# **Avis délibéré de l'Autorité environnementale sur le projet de centrale éolienne de Trédaniel (22)**

**n°Ae : 2014-72**

Figure 3 : Zone d'implantation potentielle du projet éolien de Trédaniel, en violet (source : étude d'impact)

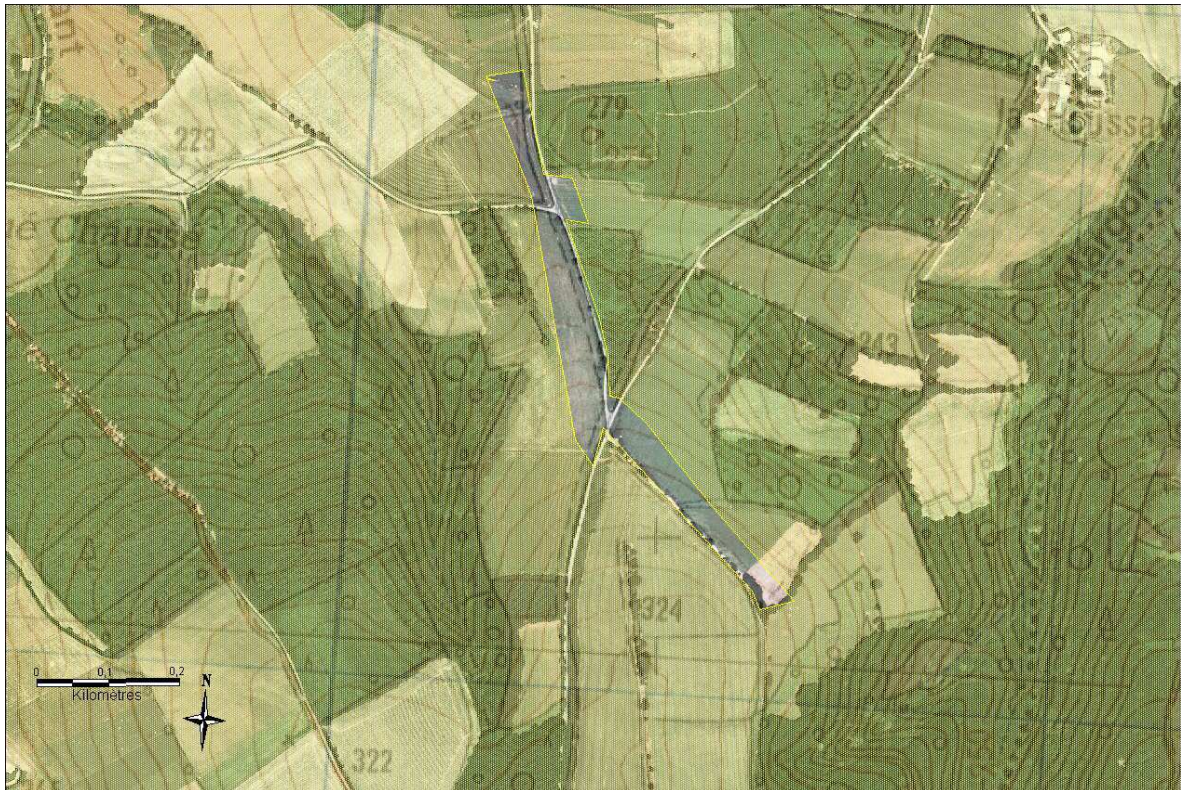
L'analyse de la recherche des variantes est présentée de façon claire et didactique. La présentation de la zone d'implantation potentielle du projet éolien, après superposition des contraintes du site, montre l'impossibilité d'implanter cinq éoliennes ailleurs sur la commune de Trédaniel.

- le choix de ne pas implanter une sixième éolienne initialement envisagée, compte tenu de son impact paysager et sur la faune et la flore.
- le choix de regrouper autant que possible les éoliennes sur un axe aligné avec le site de Bel-Air afin de réduire l'impact paysager du parc éolien. Toutefois au sein de ce choix, quatre variantes sont comparées pour finalement retenir la variante n°4 au détriment de la variante n°3 qui serait pourtant plus favorable d'un point de vue paysager. En effet, la variante n°4 n'assure pas le meilleur alignement possible avec le site de Bel-Air, en raison du décalage de l'éolienne la plus proche (dite « E5 »). Ce décalage est prévu pour éviter de l'implanter en zone N « naturelle » du plan d'occupation des sols (POS) de Trédaniel, zone non compatible avec l'éolien. Ce choix induit une perception plus importante des éoliennes depuis le site de Bel-Air que n'aurait entraîné un alignement complet, alors même qu'une évolution du POS aurait pu permettre l'atteinte de cet objectif.

*L'Ae recommande de mieux justifier le choix de l'implantation de l'éolienne « E5 » eu égard à ses effets sur le paysage.*

Figure 4 : état des lieux de Bel-Air (Source : étude d'impact)

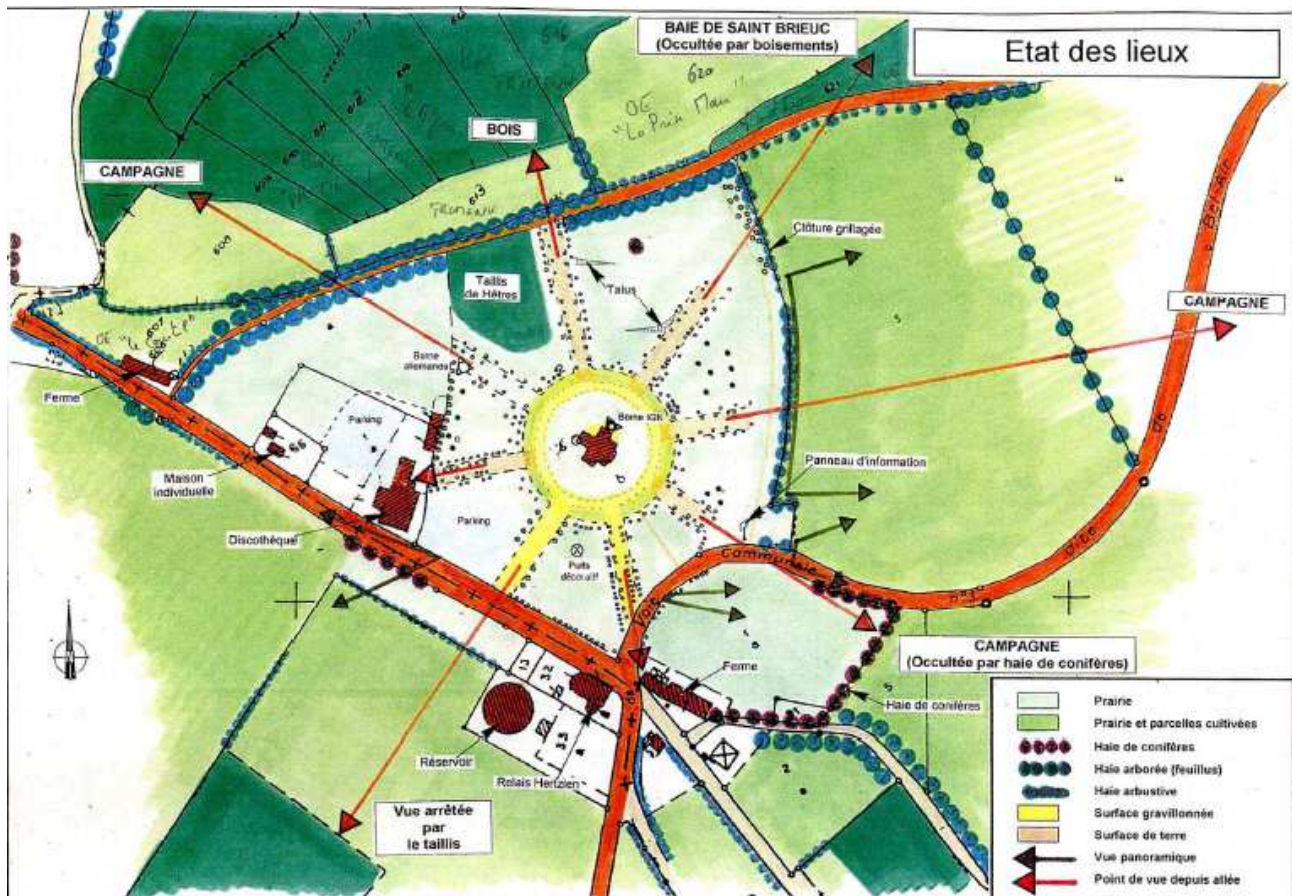
La présentation des points de vue depuis Bel-Air évoque une vue possible (masquée par la végétation) sur la baie de Saint-Brieuc au nord-est, et une vue sur des bois au nord/nord-ouest (voir figure suivante).

Or la consultation d'une carte, confirmée par la visite sur place des rapporteurs, montre que la vue nord-est donne en fait sur le cap Fréhel, situé à une distance de 30 à 40 km, et que la vue nord/nord-ouest donne sur la baie de Saint-Brieuc, située à une distance de 15 à 20 km. Cette analyse erronée (l'erreur n'est pas présente dans l'ensemble de l'étude paysagère) conduit à la proposition d'une mesure présentée comme « compensatoire » sans rapport avec le projet et dont on peut douter qu'elle atteigne l'objectif recherché.

En effet, le pétitionnaire prévoit un défrichement de boisements situés dans l'axe nord-est, dans le périmètre du site classé de Bel-Air, dans le but de dégager une vue sur la baie de Saint-Brieuc. L'Ae observe qu'un tel

défrichage, sous réserve qu'il obtienne les autorisations requises dans un tel site, n'éviterait, ne réduirait, ni ne compenserait aucun impact paysager du projet, et qu'il aurait lui-même des impacts environnementaux qu'il conviendrait d'étudier plus avant dans l'étude d'impact. Enfin, il reste à démontrer qu'il améliorerait la qualité paysagère perceptible depuis le site de Bel-Air.

Par ailleurs, une telle opération ouvrirait une percée visuelle vers le cap Fréhel. L'Ae souligne que l'éloignement de ce cap soulève la question du nombre de jours par an où il serait effectivement perceptible<sup>18</sup> ainsi que celle du paysage qui serait rendu visible, étant probable que vues depuis la terre, les falaises orientées plein nord du cap Fréhel échapperaient au champ de vision offert depuis Bel-Air. Il n'est donc pas démontré qu'elle atteindrait son objectif. L'Ae l'estime particulièrement inappropriée et ne comprendrait pas son maintien.

***L'Ae recommande de reconsidérer la mesure de défrichage prévue au regard de l'objectif qu'elle se fixe et de ses impacts.***
